| Gamma H&C | Modello OPERA - CONCERTO | N° I.T. 12_2024 |
| Matricola 43520232 | Oggetto MODIFICA CONVOGLIATORE DOPPIO ESPRESSO | |

Convogliatore doppio pre - modifica

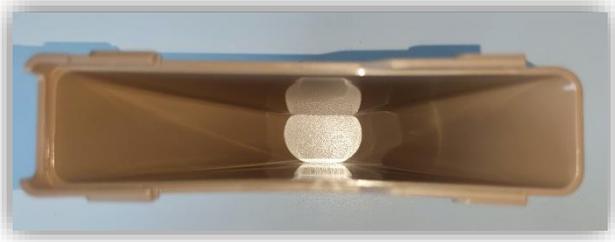
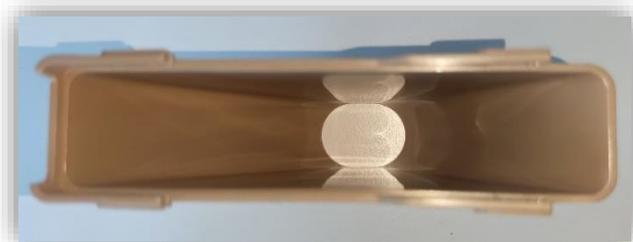
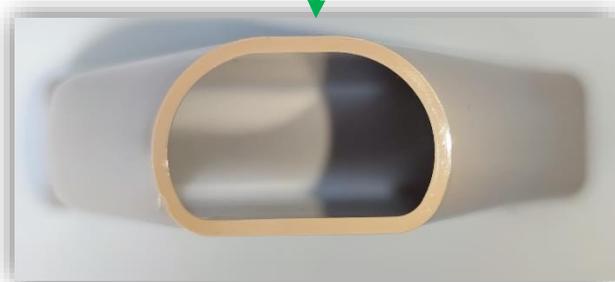
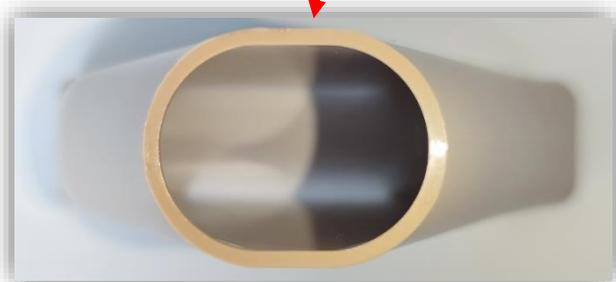
Per migliorare il convogliamento del caffè nella camera dello Z4000

È stata modificata la geometria del **convogliatore doppio**

Convogliatore doppio modificato

Sezione laterale

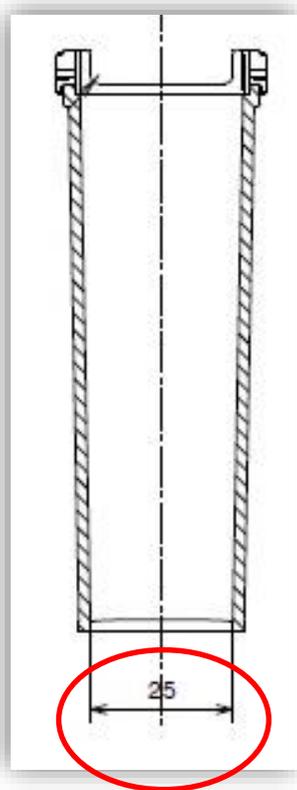
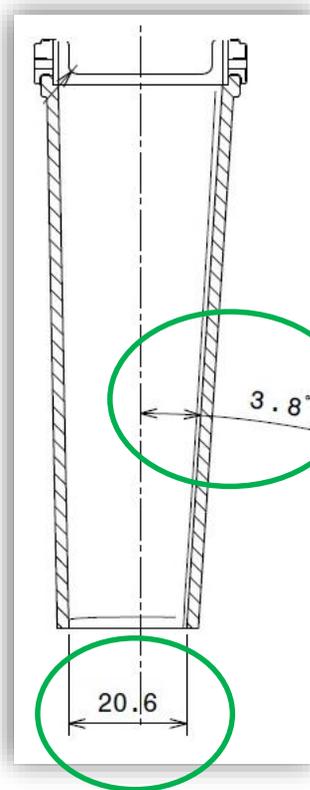
La geometria del *convogliatore doppio* è stata **modificata**

Il codice ricambio del *convogliatore doppio* è invariato: **258910**

Per macchine precedenti al **S/N** sopra indicato si può sostituire il *convogliatore doppio* con quello **modificato**.
